**AVIS RELATIF À LA PROTECTION
CONTRE LES EVENTUELS EFFETS NOCIFS ET NUISANCES
PROVOQUÉS PAR LES RAYONNEMENTS NON IONISANTS
GÉNÉRÉS PAR DES ANTENNES ÉMETTRICES STATIONNAIRES**

Commune : PEPINSTER - Exploitant : TELENET GROUP

Référence exploitant : LG2256A

Rapport n° 3245 / 2025

Figure 1 : Vue en plan des lieux de séjour et des points de contrôle

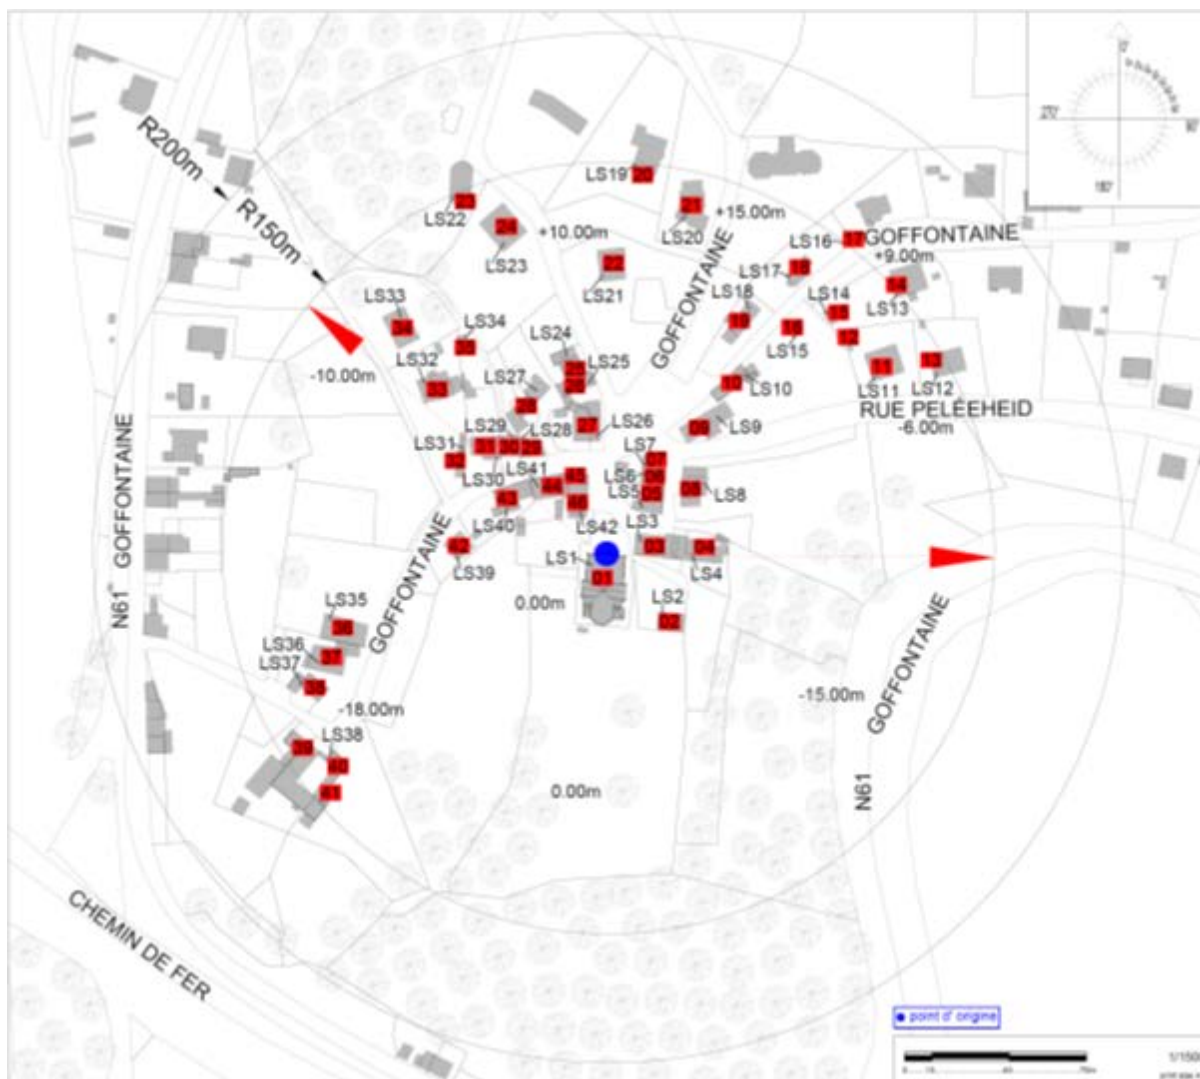
Les fréquences d'émission, la puissance rayonnée par chacune des antennes et leur gain permettent de déterminer le rayon de la zone à analyser. Tout dépassement de la limite par installation est exclu en dehors de cette zone. Le tableau 2 reprend les 35 LS² pour lesquels l'indice d'exposition est le plus élevé. Les différentes colonnes indiquent :

- le numéro du point de contrôle repris sur un des plans de la figure 1;
- le numéro du LS dans lequel se trouve le point de contrôle de la 1^{ère} colonne ;
- l'atténuation d'obstacle prise en compte pour le calcul de l'indice d'exposition dans le LS ;
- le résultat du calcul de l'indice d'exposition.

N° point de contrôle	LS	Atténuation (dB)	Indice d'exposition relatif à la limite par installation IE_i
46	LS42	3,0	0,944
4	LS04	3,0	0,834
45	LS42	3,0	0,718
29	LS28	3,0	0,418
30	LS29	3,0	0,360
31	LS30	3,0	0,287
8	LS08	3,0	0,251
28	LS27	3,0	0,226
5	LS05	3,0	0,221
6	LS06	3,0	0,184
27	LS26	3,0	0,176
3	LS03	3,0	0,166
7	LS07	3,0	0,125
26	LS25	3,0	0,112
32	LS31	3,0	0,111
25	LS24	3,0	0,106
33	LS32	3,0	0,095
9	LS09	3,0	0,083
34	LS33	3,0	0,078
44	LS41	3,0	0,052
43	LS40	3,0	0,050
10	LS10	3,0	0,046
11	LS11	3,0	0,039
24	LS23	3,0	0,038
13	LS12	3,0	0,037
23	LS22	3,0	0,035
12	LS11	3,0	0,031
22	LS21	3,0	0,030
16	LS15	3,0	0,029
15	LS14	3,0	0,026
19	LS18	3,0	0,025
14	LS13	3,0	0,022
18	LS17	3,0	0,017
2	LS02	3,0	0,016
17	LS16	3,0	0,015

En ce qui concerne les antennes de l'installation mentionnées dans le tableau 1, la distance maximale à laquelle la limite pourrait être atteinte, à l'extérieur, est égale à 51,5 m. S'il n'y a pas de LS à une distance inférieure, les antennes respectent forcément la limite d'immission.

Dans le cas des LS situés à l'intérieur des bâtiments, une atténuation d'obstacle est prise en compte et il en résulte que la distance maximale à laquelle la limite pourrait être atteinte se réduit à 37,3 m.

Figure 2 : Vue en plan des installations d'antennes dans un rayon de 300 mètres autour de l'installation faisant l'objet de la demande d'avis

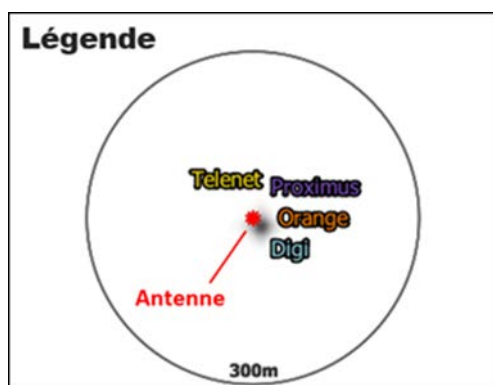
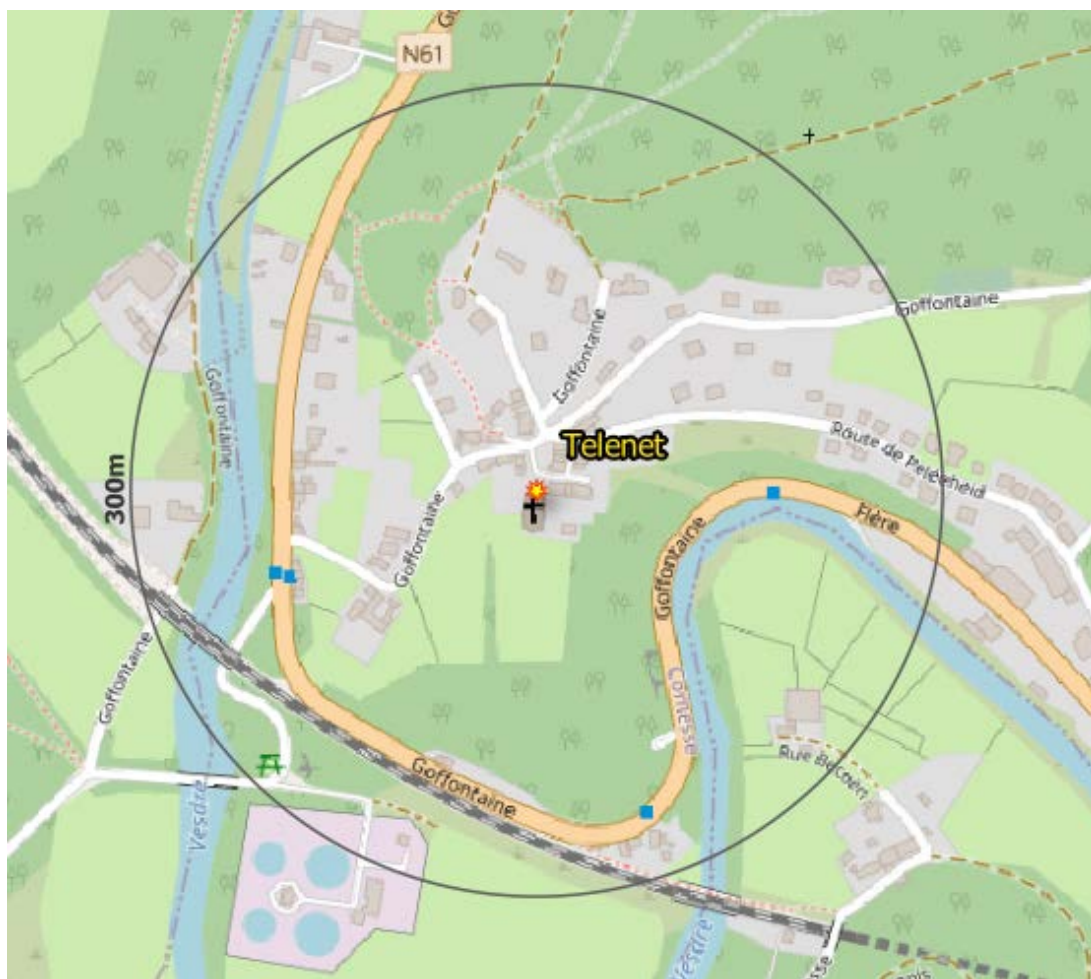
Le plan en projection verticale de la figure 2 indique la localisation des installations d'antennes émettrices stationnaires visées par le décret et situées dans un rayon de 300 mètres autour de l'installation référencée dans le paragraphe 2 et localisée au centre du cercle. Les données de localisation de ces antennes et les avis correspondant sont accessibles via le cadastre en ligne des antennes émettrices stationnaires⁸. Les installations prises en compte dans l'évaluation du respect de la limite cumulative sont les installations d'antennes émettrices déclarées en service par l'exploitant à la date du présent avis, à l'exception de l'installation référencée dans le paragraphe 2 et éventuellement d'autres installations ayant fait l'objet d'une demande d'avis à la même date et qui sont situées à l'intérieur de la zone de 300 mètres de rayon.

- il y a au plus 4 installations d'antennes émettrices stationnaires présentes dans la zone d'évaluation de 300 mètres de rayon représentée dans la figure 2, y inclus l'installation référencée dans le paragraphe 2 : la limite cumulative définie à l'article 4, §2 du décret est nécessairement respectée dans les lieux de séjour à l'intérieur de la zone d'évaluation de 300 mètres de rayon ;

- c) dans tous les autres cas, il a été vérifié que la limite cumulative définie à l'article 4, §2 du décret n'est pas dépassée dans les lieux de séjour sur base du nombre d'installations localisées dans la zone d'évaluation de 300 mètres de rayon représentée dans la figure 2, de leur localisation ainsi que des données inscrites dans la figure 1 et au paragraphe 4 du présent avis et dans les avis attestant le respect de la limite par installation ou de la limite abrogée de 3 V/m relatifs aux autres installations reprises dans la figure 2.

Compte tenu des considérations ci-dessus, il apparaît que l'intensité du rayonnement électromagnétique généré, dans les lieux de séjour situés dans un rayon de 300 mètres autour de l'installation référencée dans le paragraphe 2, par l'ensemble des antennes émettrices stationnaires de l'ensemble des exploitants du même site d'antennes émettrices stationnaires respecte la limite fixée à l'article 4, § 2 du décret.
